监理工程师通知单

项目：华直当阳市庙前镇 4×20MWp 地面分布式农光互补光伏发电项目

编号：HZDYM-Q-CZZH-TZ-044

主题：关于光伏场区 1-5#、8#、11#区域初验收整改的相关事宜

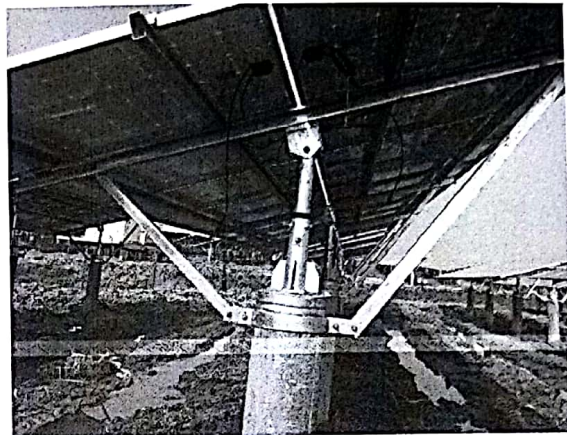
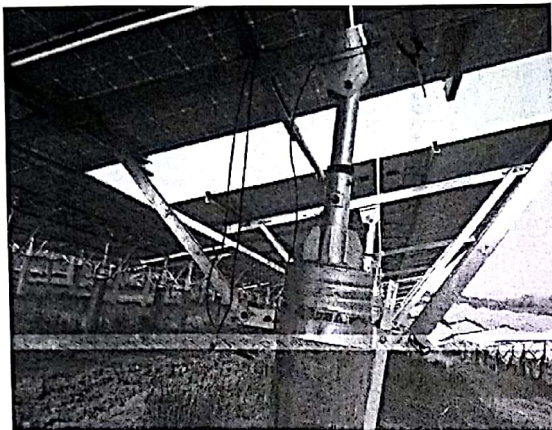
1、部分组串存在插头未插，未和 1*4 平方线连接且多出接线杂乱，掉落。

2、汇流箱出线封堵未做，穿线管杂乱不垂直。

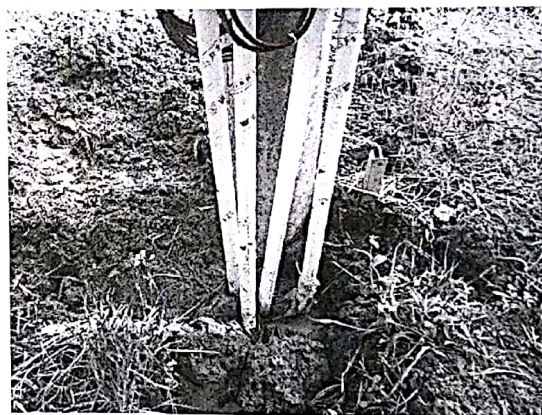
3、汇流箱未接地，

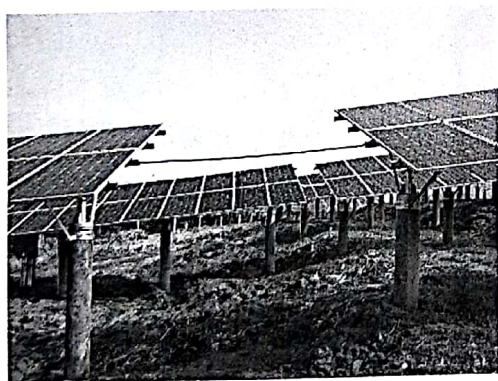
4、支架斜拉杆螺丝未上或缺少拉杆。

5、支架斜拉杆掉落。

6、支架间 1*4 保护管过长，未采取保护措施

7、接地扁铁黄绿警示标识漆应满刷。

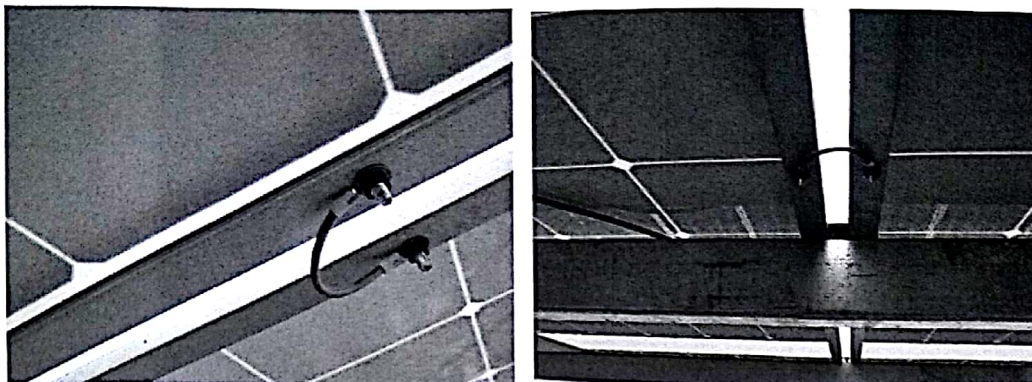
8、多处出现组件接地线螺帽锈蚀。

9、檩条斜梁连接件螺丝松散未紧固到位。

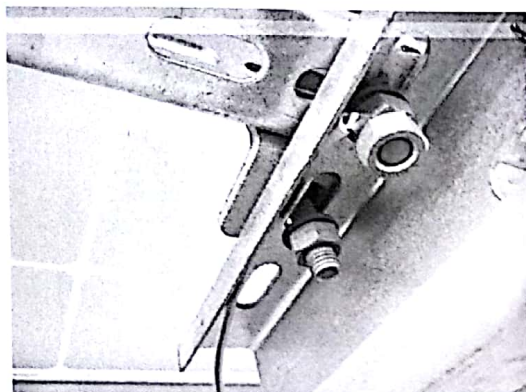
10、1区内植被过高已遮挡组件

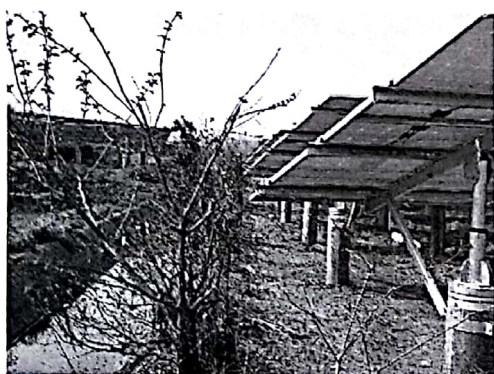
11、组件间 1*4 线缆保护管紧固不到位，易掉落。

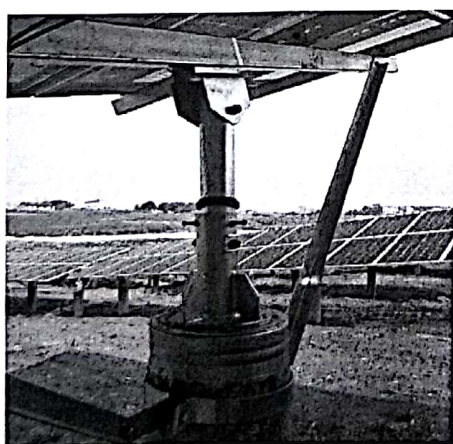
12、环网接地沟深度开挖不够，应按图纸要求开挖。

13、汇流箱穿线管包装皮未撕。

14、立柱间橡皮圈应封至中间接口出。

15、支架接地遗焊，漏焊。

16、接地扁铁焊渣未敲，防腐未做。
